Béziers le 20/02/2019

**Question n°1 : A Mr le sous-préfet**

**Question n°2 :** L'autorisation de prolongation de la décharge est basée sur une étude d'impact mensongère, car oui quant dans le chapitre primordial qui traite des odeurs et de la qualité de l'air l'auteur conclut que **l'enjeu est faible** soit le contraire de la réalité, on peut allégrement parler de mensonge. Forcément il oublie le quartier de Montimas.

## 6.4 ANALYSES PIEZOMETRE N° 4

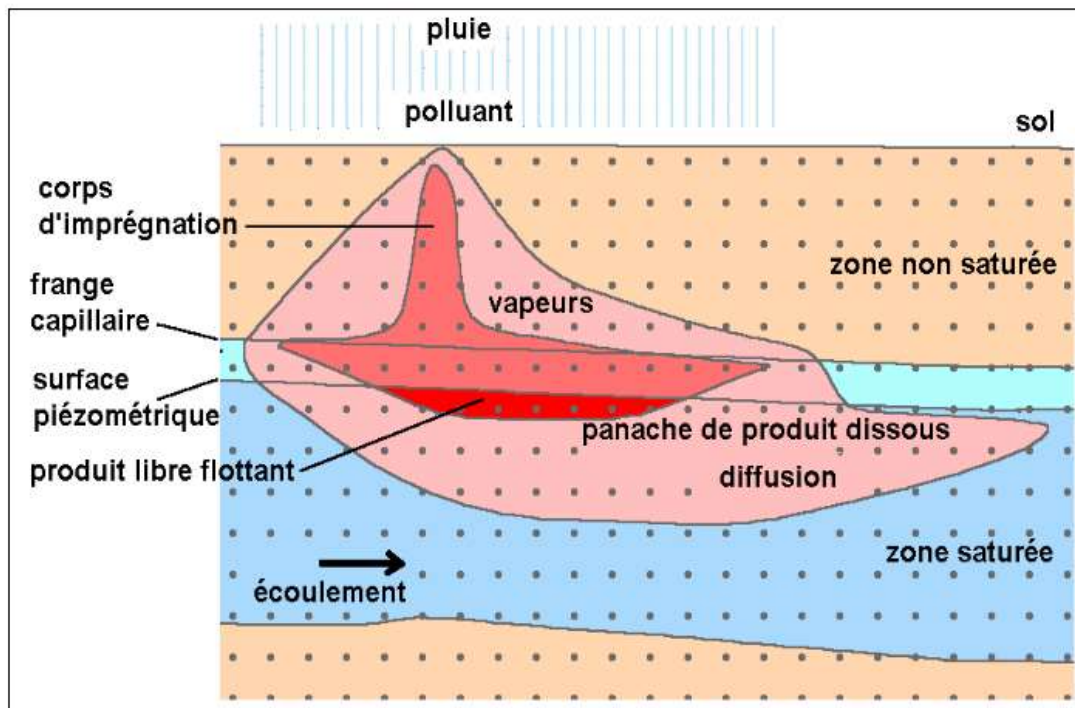
Nous interpellons les autorités sur ce sujet car il semble bien que les piézomètres, en fonction de l'interprétation que l'on peut en faire, démontre bien des pollutions souterraines et notamment le piézomètre 4 (alors que les champs agricoles sont seulement en aval du piézomètre et en amont il n'y a que de la forêt et l'ISDND) avec une eau très chargée en ion et en chlorures qui font qu'en mars 2017 l'eau était potable vis-à-vis des chlorures et depuis le juin 2017 elle ne l'est plus.

De plus dans un compte rendu de CSS, Mr Reynaud de la DREAL précise que tout ce qui est retrouvé dans les piézomètres en amont ne provient pas de l'ISDND. Pour nous, cela est faux.

En théorie il a raison mais dans ce cas précis, les piézomètres en amont (1 et 2) sont trop rapprochés de l'ISDND pour pouvoir conclure de la sorte. Car les pollutions qui s'infiltrent dans le sol ne s'infiltrent pas à la verticale mais s'étale voir schéma ci-dessous, et donc peuvent très bien se retrouver en amont.
